**AVIS RELATIF À LA PROTECTION
CONTRE LES EVENTUELS EFFETS NOCIFS ET NUISANCES
PROVOQUÉS PAR LES RAYONNEMENTS NON IONISANTS
GÉNÉRÉS PAR DES ANTENNES ÉMETTRICES STATIONNAIRES**

Commune : LIEGE - Exploitant : PROXIMUS

Référence exploitant : 41ROB_03

Rapport n° 2934 / 2023

Figure 1 : Vue en plan des lieux de séjour et des points de contrôle

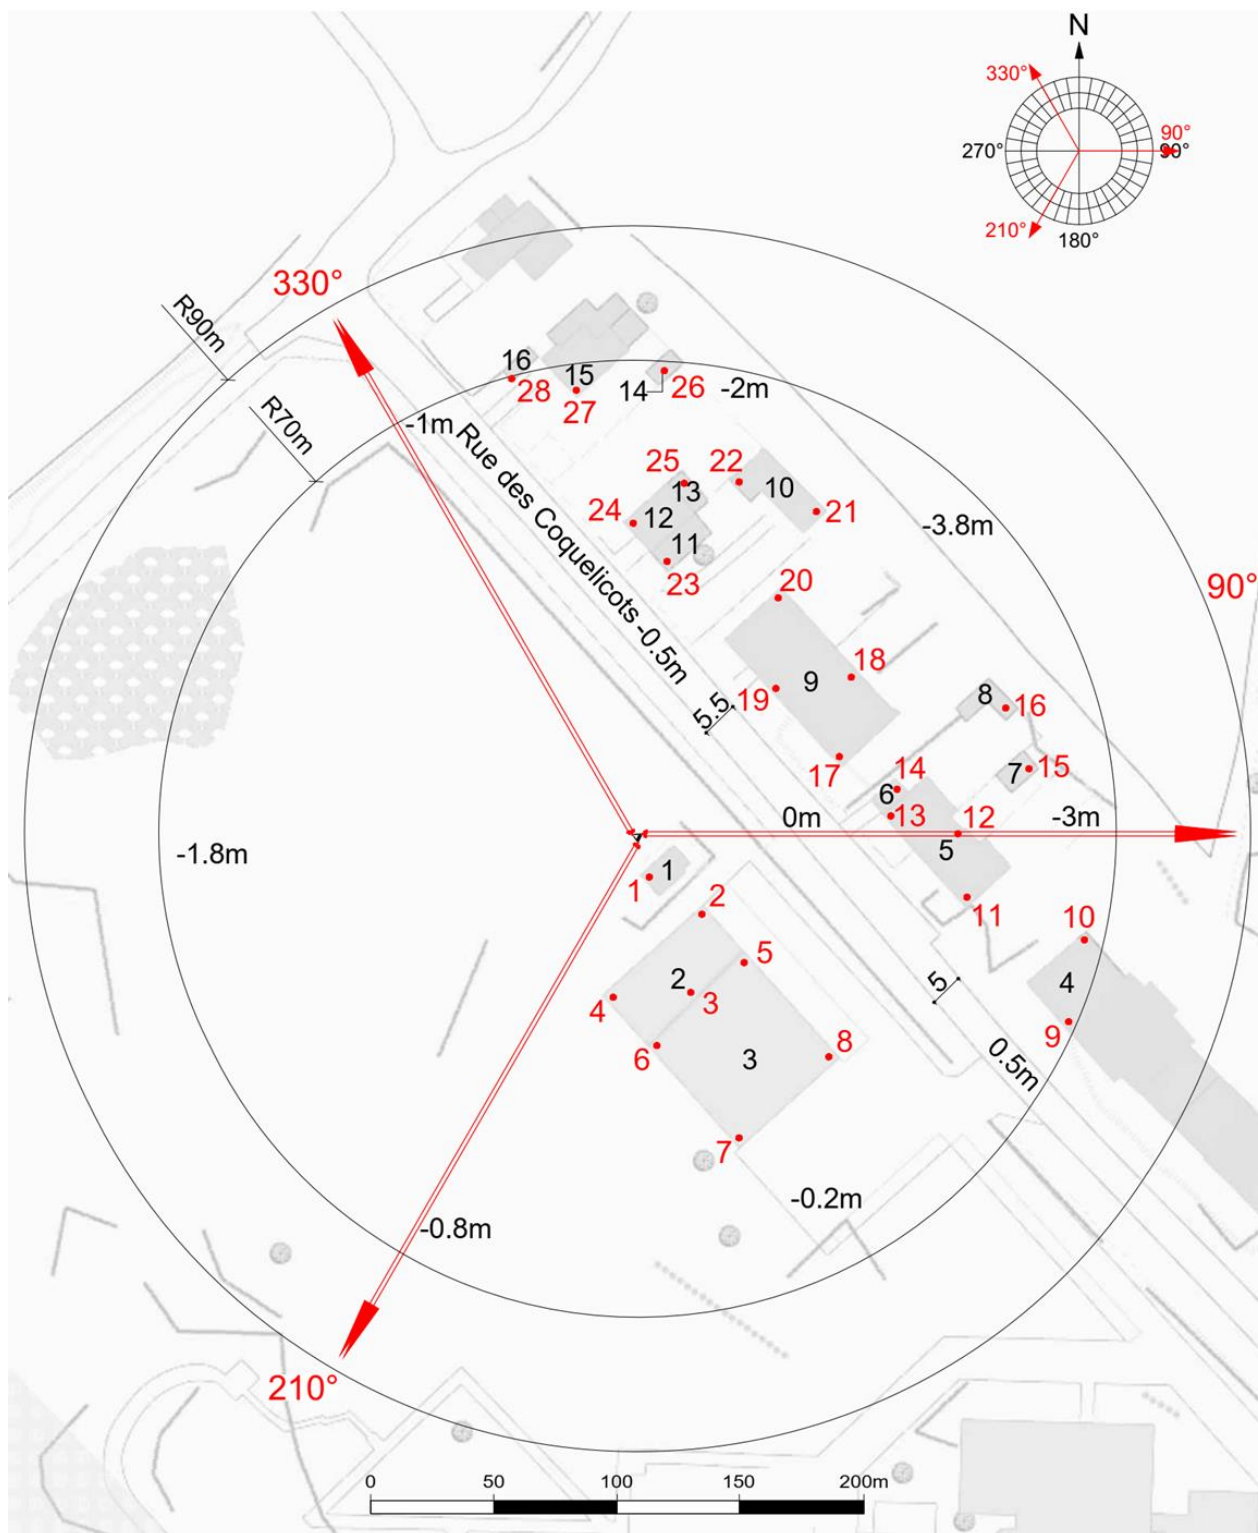
- le numéro du point de contrôle repris sur un des plans de la figure 1;
- le numéro du LS dans lequel se trouve le point de contrôle de la 1^{ère} colonne ;
- l'atténuation d'obstacle prise en compte pour le calcul de l'indice d'exposition dans le LS ;
- le résultat du calcul de l'indice d'exposition.

N° point de contrôle	LS	Atténuation (dB)	Indice d'exposition relatif à la limite par installation IE_i
10	LS4	3,0	0,100
9	LS4	3,0	0,096
13	LS5	3,0	0,034
12	LS5	3,0	0,032
11	LS5	3,0	0,031
17	LS9	3,0	0,028
14	LS6	3,0	0,027
27	LS15	3,0	0,019
15	LS7	3,0	0,016
4	LS2	3,0	0,016
28	LS16	3,0	0,015
18	LS9	3,0	0,015
19	LS9	3,0	0,014
24	LS12	3,0	0,013
23	LS11	3,0	0,012
6	LS3	3,0	0,012
16	LS8	3,0	0,012
22	LS10	3,0	0,009
26	LS14	3,0	0,009
20	LS9	3,0	0,009
21	LS10	3,0	0,008
25	LS13	3,0	0,008
8	LS3	3,0	0,008
3	LS2	3,0	0,007
7	LS3	3,0	0,006
2	LS2	3,0	0,005
5	LS3	3,0	0,003
1	LS1	3,0	0,002

En ce qui concerne les antennes de l'installation mentionnées dans le tableau 1, la distance maximale à laquelle la limite pourrait être atteinte, à l'extérieur, est égale à 83,5 m. S'il n'y a pas de LS à une distance inférieure, les antennes respectent forcément la limite d'immission.

Dans le cas des LS situés à l'intérieur des bâtiments, une atténuation d'obstacle est prise en compte et il en résulte que la distance maximale à laquelle la limite pourrait être atteinte se réduit à 59,1 m.

Figure 2 : Vue en plan des installations d'antennes dans un rayon de 300 mètres autour de l'installation faisant l'objet de la demande d'avis

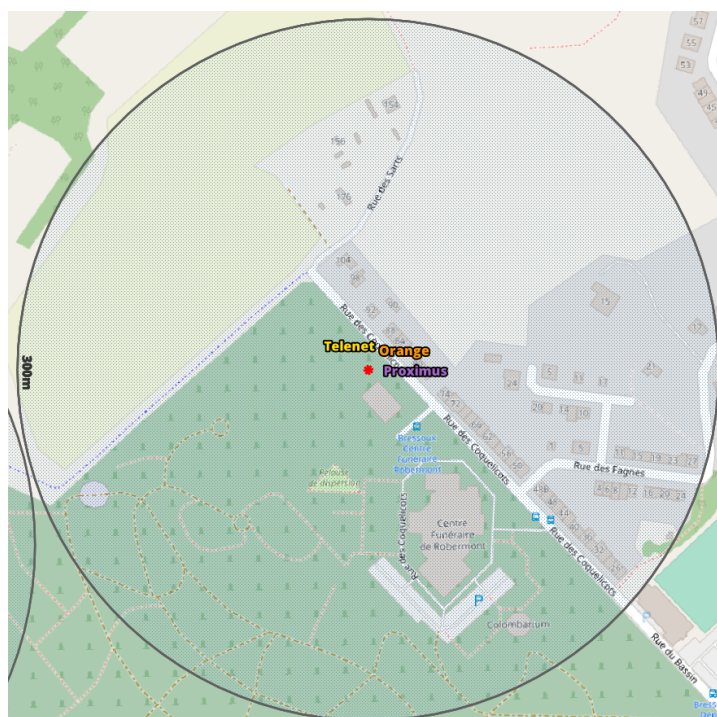
Le plan en projection verticale de la figure 2 indique la localisation des antennes actives éventuelles visées par le décret et situées dans un rayon de 300 mètres autour de l'installation référencée dans le paragraphe 2. Les données de localisation de ces antennes et les avis correspondant sont accessibles via le cadastre en ligne des antennes émettrices stationnaires⁶.

Compte tenu du nombre d'installations localisées dans la figure 2, il apparaît que l'intensité du rayonnement électromagnétique généré, dans les lieux de séjour situés à proximité de l'installation référencée dans le paragraphe 2, par l'ensemble des antennes émettrices stationnaires de l'ensemble des exploitants du même site d'antennes émettrices stationnaires respecte la limite fixée à l'article 4, § 2 du décret.
